5501XS, 5671XS en bijbehorende spanrollen

RENAULT 1,4 16V en 1,6 16V benzine

Fig. 1

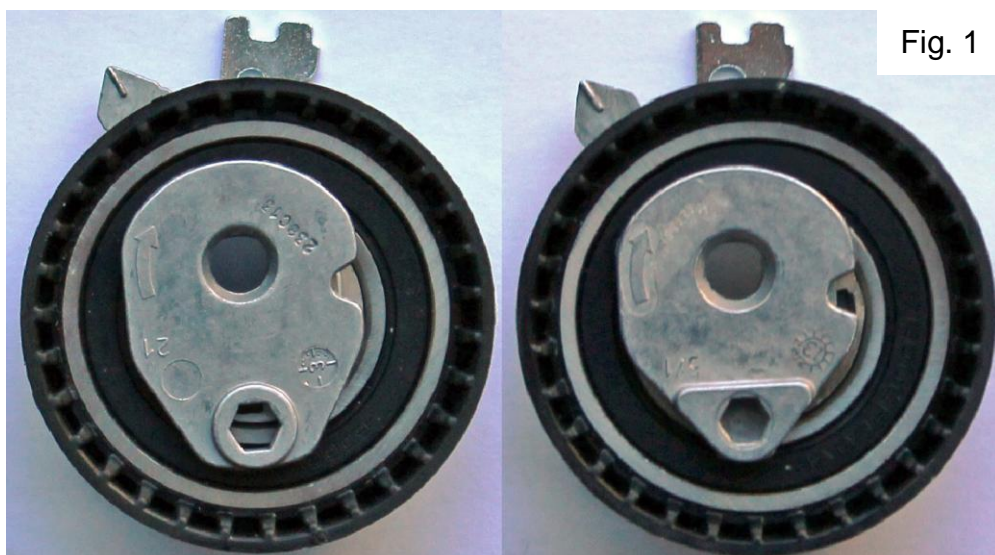
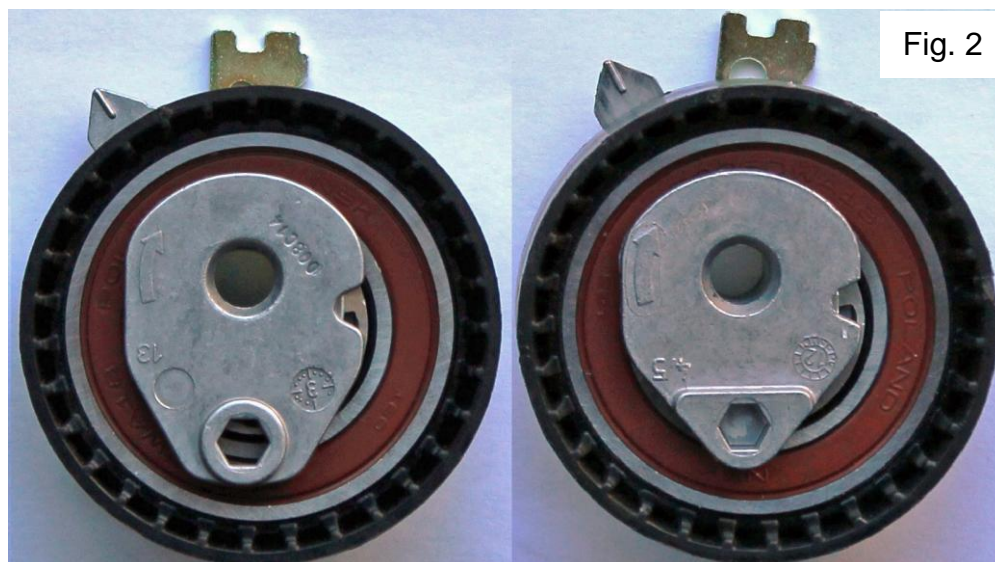
Door een OEM-/OES-upgrade zijn de distributieriem 5501XS en de bijbehorende spanrol T43064 (fig. 1 links) of T43168 (fig. 1 rechts) en de bijbehorende kits vervangen. Ze zullen niet meer worden gebruikt in Renault K4M-/K4J-motoren.

Riem 5501XS is vervangen door 5671XS, spanrol T43064 is vervangen door T43236 (fig. 2 links) en spanrol T43168 is vervangen door T43238 (fig. 2 rechts).

Alle vier de spanrollen lijken hetzelfde te zijn, maar er is een essentieel operationeel verschil. De spanrollen van de nieuwe generatie T43236 en T43238 leveren minder riemspanning en kunnen alleen worden gebruikt met de riem van de nieuwe generatie: 5671XS, waarvan de constructie speciaal voor deze upgrade is ontworpen.

De oude riem (5501XS), oude spanrollen (T43064 en T43168) en kits in uw voorraad kunnen nog steeds worden gemonteerd in K4J-/K4M-toepassingen die zijn geproduceerd vóór 2013. Onderdelen van de oude en nieuwe generatie kunnen niet worden gecombineerd. De nieuwe riem (5671XS) mag voor alle K4M-/K4J-toepassingen worden gebruikt. Hij mag echter alleen worden gebruikt in combinatie met de spanrollen van de nieuwe generatie (T43236 en T43238).
